# SUBARU

## СЕРВИСНЫЙ БЮЛЛЕТЕНЬ

Публ. №SB15-124  
(Регистрационный номер FHI B2015-163)  
Сервисный департамент

Тема:	<b>Меры по устранению проблемы появления шума при работе электропривода наружного зеркала (складывание/раскладывание)</b>
Применимость к системе:	КУЗОВ — СТЕКЛА/ОКНА/ЗЕРКАЛА
Применимость к деталям:	Наружное зеркало
Вступление:	В настоящем сервисном бюллетене представлены меры по устранению проблемы шума наружного зеркала при его складывании/раскладывании. (Только для моделей с электроприводом наружных зеркал)

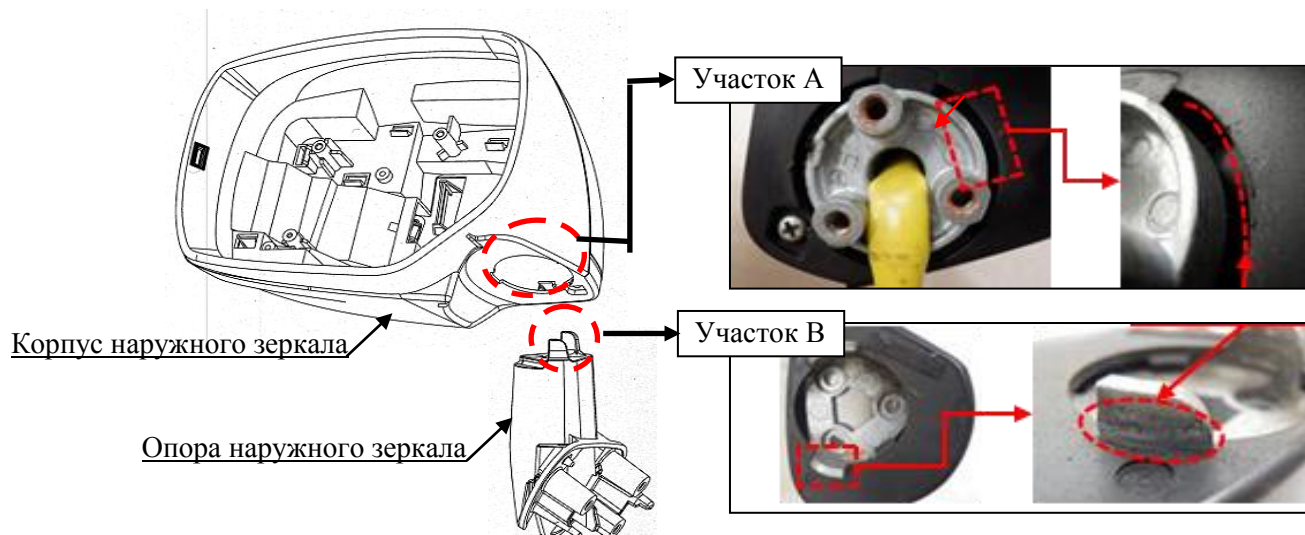
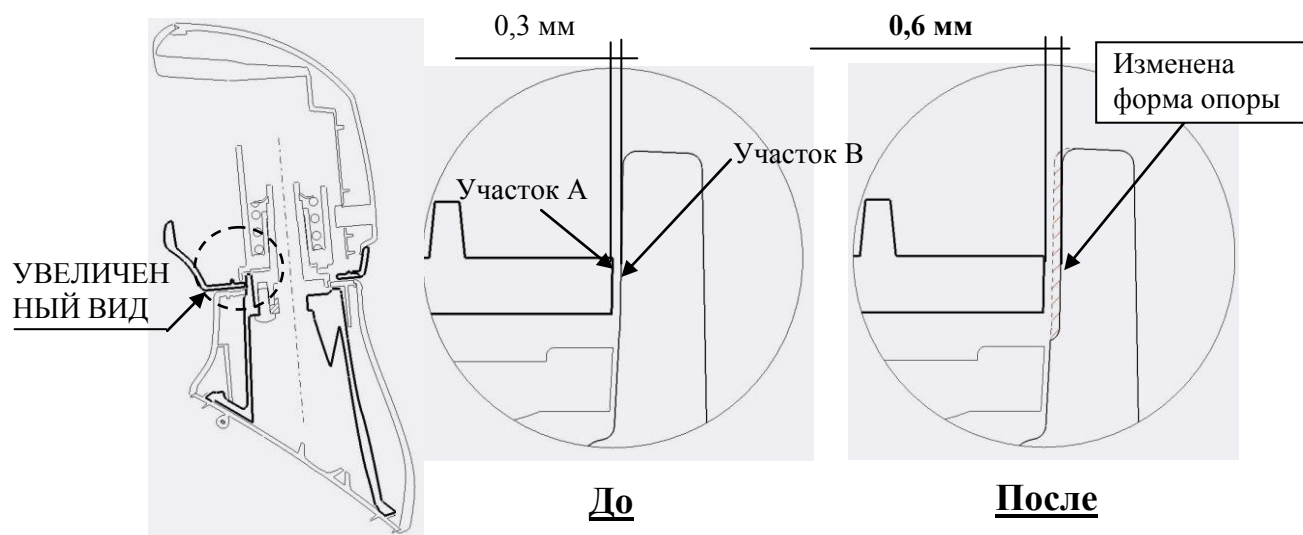
Существует вероятность появления шума при складывании/раскладывании наружных зеркал с электроприводом.

Данный шум появляется при соприкосновении деталей (корпус наружного зеркала и опора наружного зеркала), но не создает никаких проблем с функциональностью и долговечностью.

(См. иллюстрации на следующей странице. Соприкосновение возникает на Участке А и Участке В).

Однако в случае поступления жалобы клиента на шум замените наружное зеркало деталями, предназначенными для устранения проблемы.

Наружное зеркало, предназначенное для устранения проблемы, имеет немного больший зазор между Участком А корпуса наружного зеркала и Участком В опоры наружного зеркала.
